株式会社コンテック

ECH-PE-CE-F4A 販売終了のお知らせ

1) インレットの位置(寸法単位は、mm です。)

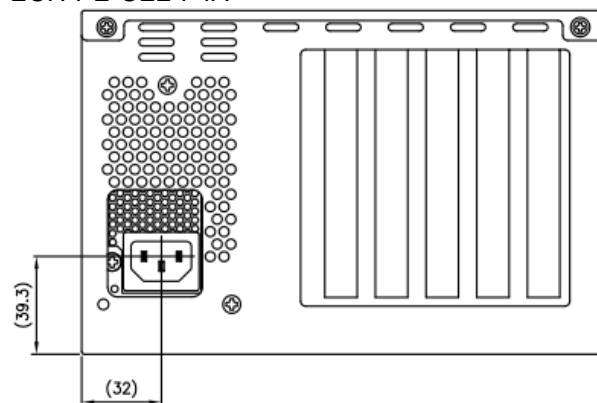
ECH-PE-CE-F4A と ECH-PE-CE2-F4A の相違点

ECH-PE-CE-F4A

ECH-PE-CE2-F4A

品名:	PCI Express Cable 方式 PCI EXPRESS 拡張シャーシ、ロング×4、電源内蔵
型式/価格:	ECH-PE-CE2-F4A ￥113,400 (税別)
発売時期:	2014年11月末(予定)
備考:	筐体の外形寸法、接続コネクタなどが同一であるため、従来システムからの移行が容易です。但し、次項に示す相違点があります。
